改善箇所説明図

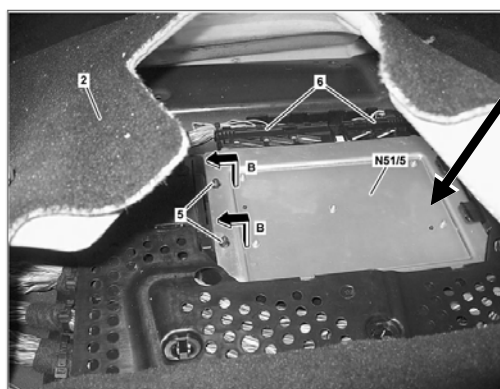
不具合発生箇所

サスペンションコントロールユニット

サスペンションコントロールユニットにおいて、プログラムが不適切なため、後輪の車高を正しく認識できないことがある。そのため、前照灯の光軸調整が適切に行われず、最悪の場合、光軸の向きが基準に適合しないおそれがある。

改善の内容

全車両、サスペンションコントロールユニットを対策品に交換する。

識別：車台番号の付近に黄色ペイントを塗布する
